BG 2020-029 - Baugesuch Swisscom (Schweiz) AG

Neubau und Betrieb einer Mobilfunkanlage mit 2 Antennen-Masten mit Antennen / RHFS / Quellenstrasse 37 / 4310 Rheinfelden

Replik der Einwender mit Datum 28. September 2021

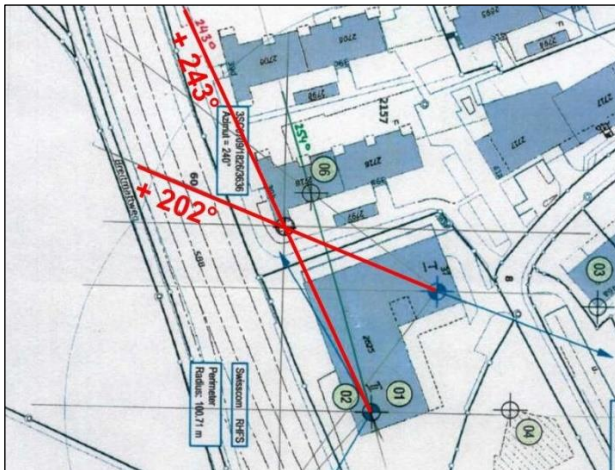
Interessant in dem Zusammenhang sind die in unserer Einsprache Ziff II/1.4 Abschnitt A davon betroffenen OMEN:

OMEN 03' Quellenstrasse 46 und OMEN 04 Überbauung Furnierwerk, Fassbindstrasse 18. Diese liegen wie von uns ausgewiesen über dem Grenzwert, sollte das Bundesgericht dereinst unsere Einschätzung in Bezug auf die Richtungsabschwächung adaptiver 5G Antennen teilen.

OMEN 04 / Überbauung Furnierwerk, Fassbindstrasse 18

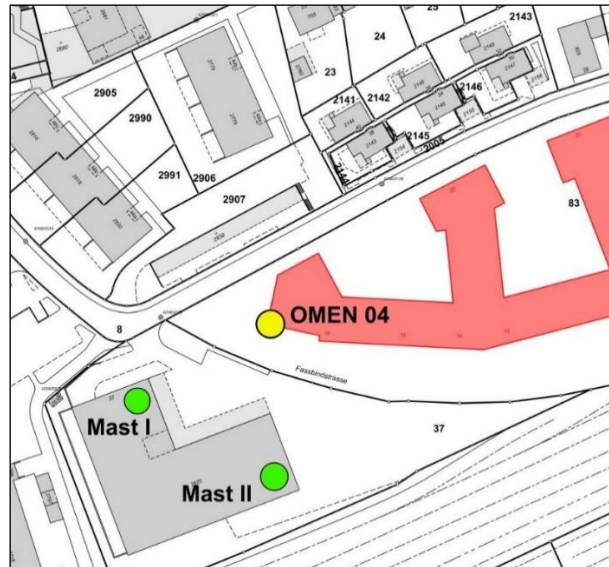
Die Antwort des AfU ist richtig und falsch. Richtig ist, dass Zitat:
«Das ganze Antennenprojekt wird auf die Höhenkote bezogen. Eine Antenne stellt einen Punkt im Raum dar und auch die OMEN stellen Punkte in einem Raum dar. Alle Punkte beziehen sich auf die Höhenkote».

Sie beantwortet aber nicht unseren Mangelpunkt in Ziff. 1/3 Abschnitt D unserer Einsprache:

Abbildung 1: MP1, konstanter Download, Power-Lock-Funktion: 360s-Mittelwert

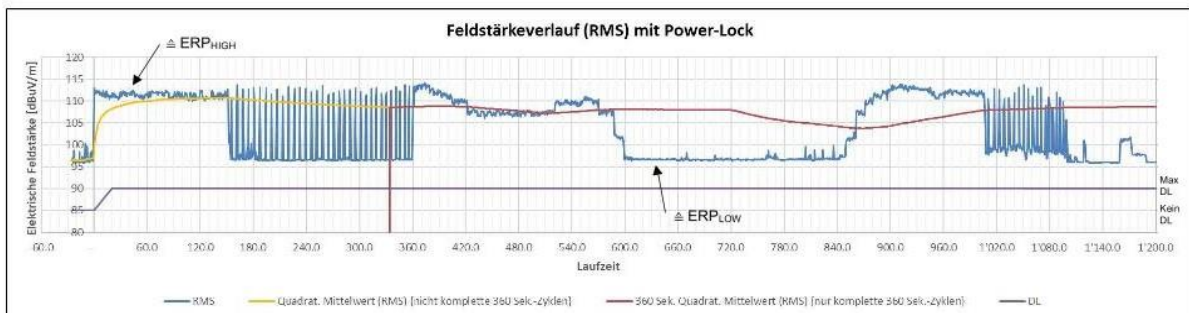
D Die Leistungsbegrenzung erzeugt eine ungemein schädliche neue EMF Befeldungsdynamik. Infolge des Power Lock Regel-Algorithmus treten starke EMF Befeldungsänderungen auf, zwischen den ERPmin und ERPmax Werten sprunghaft wechselnd! Ein Trommelwirbel auf unser biologisches System, wie der nachfolgende Messstreifen zeigt. Eine biologische Auswirkung, welche von keinem Grenzwert je erfasst wird.

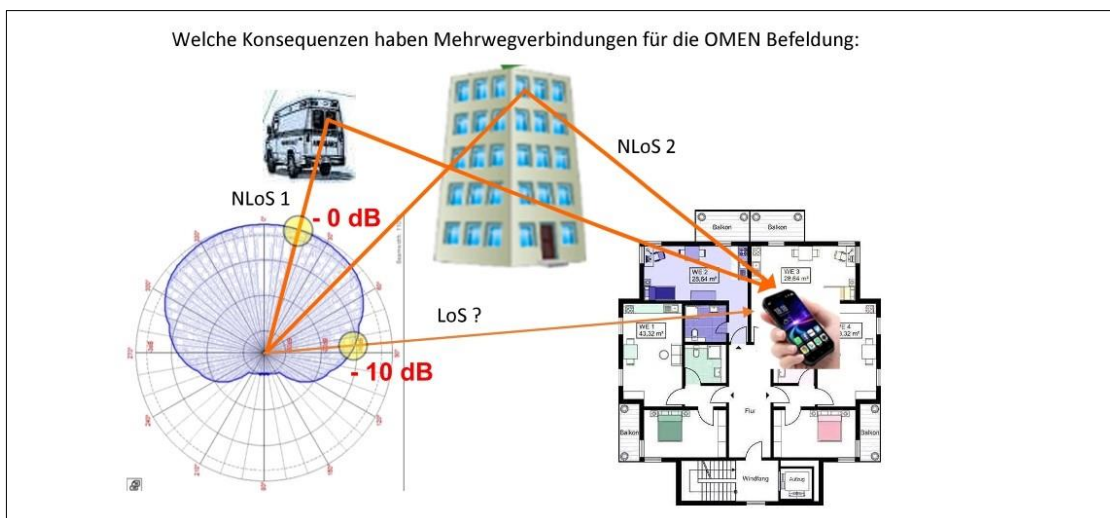
Folgende Skizze zeigt dies eindrücklich: Das OMEN beim Handy wird über die LoS Verbindung mit Richtungsabschwächung im Antennendiagramm (links) von minus 8 dB errechnet. Mit dieser Reduktion wird nun der «worst case» berechnet.

In der Realität jedoch erfolgt die Befeldung über undefinierbare NLoS Verbindung, was im Antennendiagramm zur Richtungsabschwächung von 0 dB führen müsste, d.h. zu einem höheren «worst case». Die Auswertung des «worst case» über das Antennendiagramm führt sowohl in der Prognose als auch in der Abnahme zu einem falschen Ergebnis, einer Unterbewertung.

Derselbe Fehler-Effekt ist auch bei der horizontalen Richtungsabschwächung vorhanden. Auch hier ist in diesem Beispiel mit minus 10 dB eine Unterbewertung des OMEN ersichtlich.

a) Beispiel Aussenbereichsbefeldung

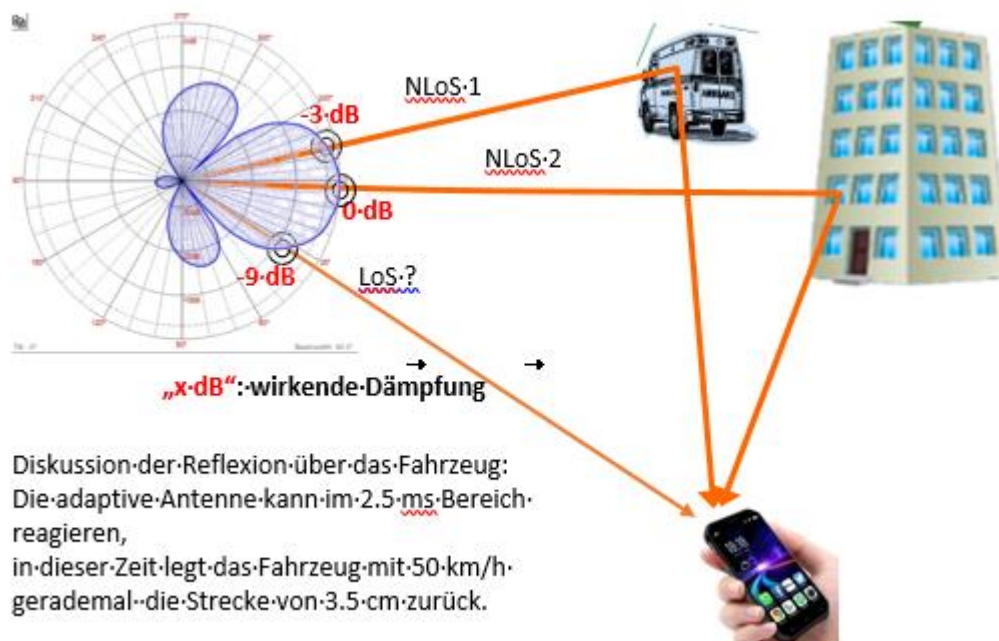
LoS hat -9dB $\hat{=}$ $\sqrt{8}$ Abschwächung,

NLoS 1 hat -3dB $\hat{=}$ $\sqrt{2}$ Abschwächung **und erzeugt daher dieselbe Feldstärke wie der LoS**

Fazit: auch nur schon aus dieser quasi-3D Betrachtung (Makroantennen sind normalerweise in der Höhe montiert und nicht am Boden) ist klar erkennbar, die Aussage, Zitat:

b) Beispiel Innenbereichsbefeldung

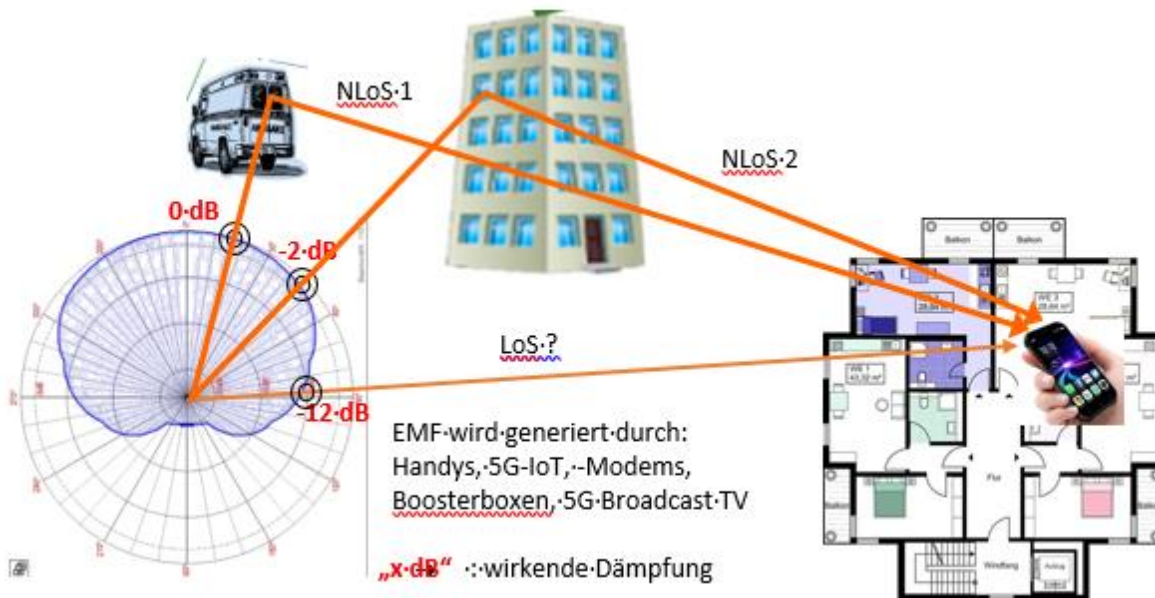
LoS hat $-12\text{dB} \hat{=} \sqrt{16}$ Abschwächung,
 NLoS 1 hat $0\text{dB} \hat{=} 1$, keine Abschwächung **und erzeugt daher dieselbe Feldstärke wie der LoS bei $\sqrt{16} \hat{=} \text{bis zu 4-facher LoS Distanz!}$**
 NLoS2 hat $-2\text{dB} \hat{=} \sqrt{1.58}$ Abschwächung **und erzeugt daher dieselbe Feldstärke wie der LoS bei $\sqrt{16}/\sqrt{1.58} \hat{=} \text{bis zu 3.2-facher LoS Distanz!}$**

Fazit: NLoS Verbindungen sind in diesem Fall einer LoS Verbindungen noch deutlicher überlegen und erzeugen ein Vielfaches der LoS Feldstärke (bei gleicher abgestrahlter ERP).
